ИЗМЕНЕНИЕ №1

СТО ЦКТИ 10.002–2007

**«Элементы трубные поверхностей нагрева,
трубы соединительные в пределах котла
и коллектора стационарных котлов.
Общие технические требования
к изготовлению»**

Утверждено и введено в действие Приказом генерального директора ОАО «НПО ЦКТИ» от 18.06.09 № 186

Рисунок 5.2а

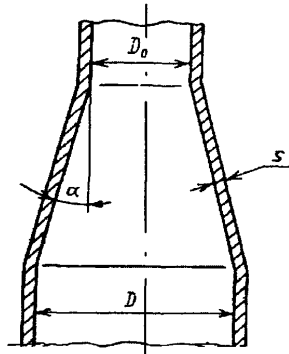
8. Пункт 4.6. Заменить слова: «труб в пределах котла» на «трубопроводов в пределах котла».
9. Подраздел 5.2 дополнить пунктом 5.2.1.4:
«5.2.1.4. Изготовление трубных деталей (отводов, тройников, переходов, штуцеров, доньшек) – должно производиться по стандартам организации на конструкцию и размеры деталей и сборочных единиц для трубопроводов тепловых станций или по чертежам предприятия-изготовителя котла».
10. Пункт 5.2.6.1:
- в последнем предложении заменить цифру: «45°» на «30°»;
- дополнить рисунком 5.2а:

где D - внутренний диаметр большего основания конического перехода, мм;
 α - угол конусности, равный половине угла у вершины конического перехода, градус.

Рисунок 14.15

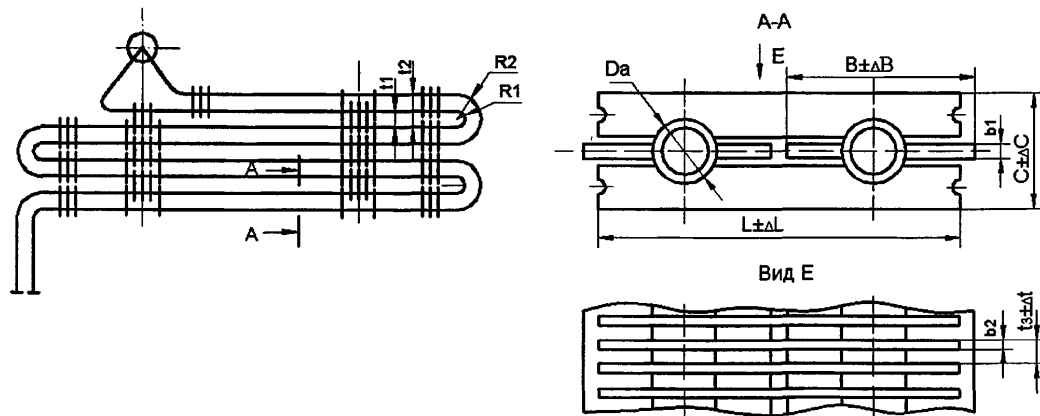
47. Пункт 14.6.2, таблицу 14.5 и рисунок 14.15 изложить в новой редакции.

«14.6.2. Требования к основным размерам пакетов, допускаемые отклонения должны соответствовать рисунку 14.15 и рекомендуемым данным таблицы 14.5».

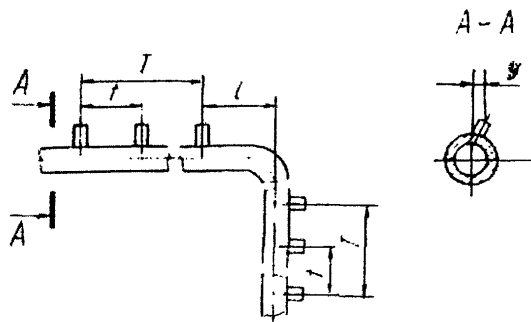
89. Пункт 20.5.2. Последний абзац изложить в новой редакции:

"Результаты испытаний не учитываются при выявлении в изломе образцов дефектов металлургического производства".

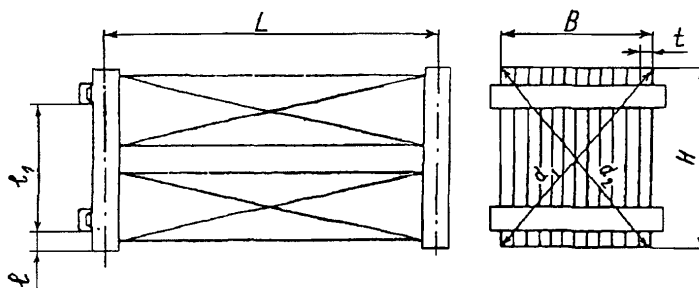
93. Пункт 21.2.9. Рисунок 21.11 дополнить разрезом А-А.
